年月日	2021年11月25日(木)
面談名	美浜発電所の原子力規制検査における指摘を踏まえた インターフェイスシステムLOCAに係る今後の対応

美浜発電所の原子力規制検査における指摘

(インターフェイスシステム LOCA に係るもの) を踏まえた今後の対応について

第 1.3.21 図 インターフェイスシステム LOCA 発生時の対応手順

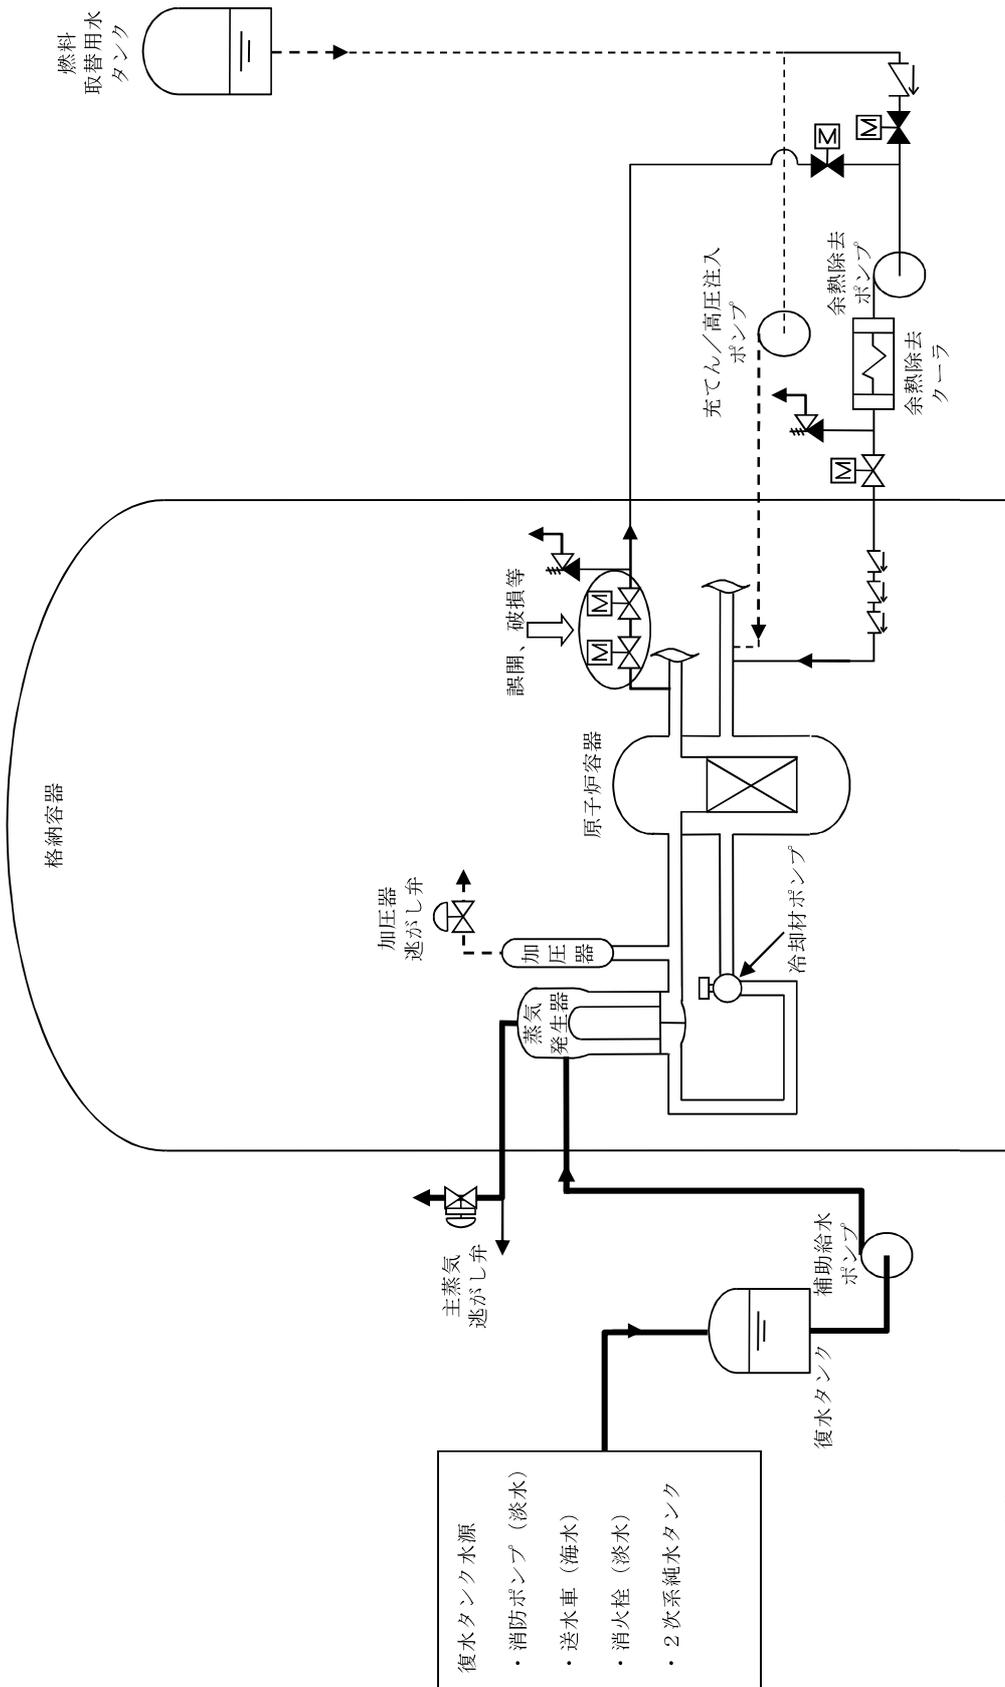
機器の環境条件の設定根拠 (添付書類十 技術的能力 まとめ資料 添付資料)	有効性評価における 対応手順の概要図(手順フロー) (添付書類十)	(備考) 有効性評価解析上の扱い (添付書類十)
美浜 3 号機	実際の操作可能時間を考慮し、 事象発生の 30 分後に 余熱除去ポンプ入口弁を閉止	事象発生の約 64 分後以降 ^{※1} に 余熱除去ポンプ入口弁を閉止	炉心冷却の観点で厳しい条件 となるよう、解析の評価期間である 3 時間以内に閉止を考慮せず ^{※2}
高浜 1、2 号機	実際の操作可能時間を考慮し、 事象発生の 30 分後に 余熱除去ポンプ入口弁を閉止	事象発生の約 64 分後以降 ^{※1} に 余熱除去ポンプ入口弁を閉止	炉心冷却の観点で厳しい条件 となるよう、解析の評価期間である 3 時間以内に閉止を考慮せず ^{※2}
高浜 3、4 号機	実際の操作可能時間を考慮し、 事象発生の 60 分後に 余熱除去ポンプ入口弁を閉止	事象発生の約 62 分後以降 ^{※1} に 余熱除去ポンプ入口弁を閉止	炉心冷却の観点で厳しい条件 となるよう、事象発生の 7 時間後に 余熱除去ポンプ入口弁を閉止 ^{※2}
大飯 3、4 号機	実際の操作可能時間を考慮し、 事象発生の 60 分後に 余熱除去ポンプ入口弁を閉止	事象発生の約 63 分後以降 ^{※1} に 余熱除去ポンプ入口弁を閉止	炉心冷却の観点で厳しい条件 となるよう、事象発生の 7 時間後に 余熱除去ポンプ入口弁を閉止 ^{※2}

※1：手順フローにおいて、高圧注入から充てん注入に切り替える手順の後に、余熱除去ポンプ入口弁を閉止するように読み取れるフローとなっていた。

今回の原子力規制検査対応を踏まえ、誤解を与えることとなった発電用原子炉設置変更許可申請書の記載については、「余熱除去ポンプ入口弁の閉止」を機器の環境条件の設定根拠において想定している操作時間内で実施できること、また、有効性評価手順フローの記載については、実際の手順のとおり当該弁を閉止可能となれば、その他の操作との関連はなく速やかに当該弁の閉止操作に移行する旨が明確となるように適正化すべきと考えている。そのため、適正化する内容及び時期についてご説明させていただきたい。

添付資料十について適正化することを考えている。

過去の適正化実績を踏まえ、今後、添付資料十を含む申請を行う際に、併せて適正化を実施することとしたい。
